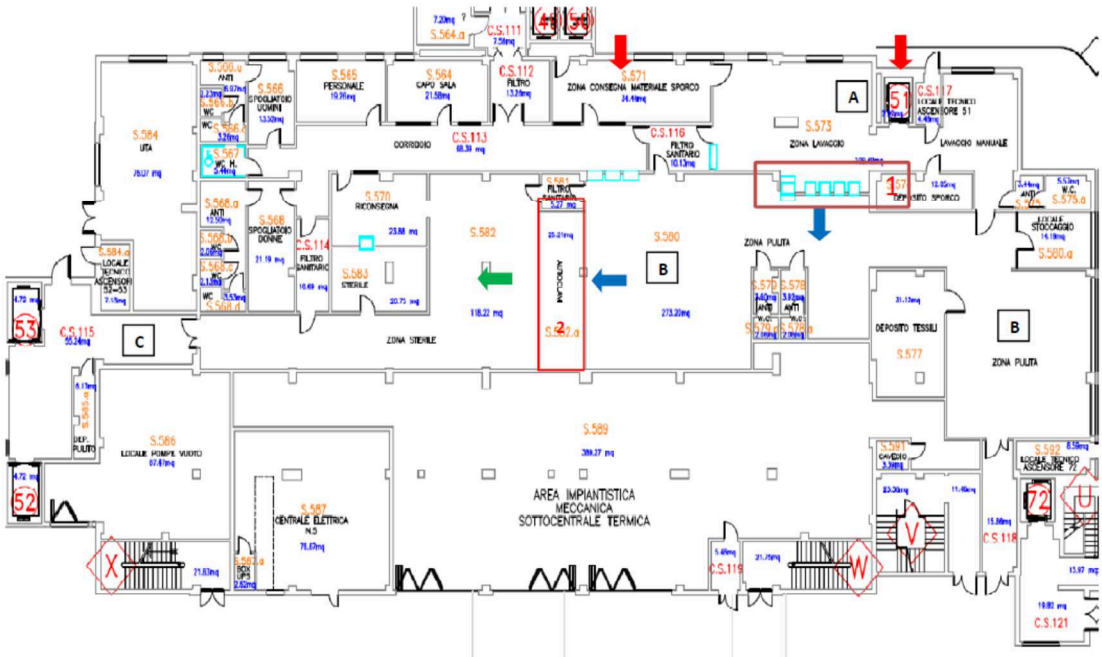
Allegato A – punto 3: vengono indicati dei riferimenti di simboli e colori relativi ad una “figura 1”. Si richiede di specificare a quale figura si fa riferimento in quanto quella alla pagina seguente non riporta tali indicazioni;

R27
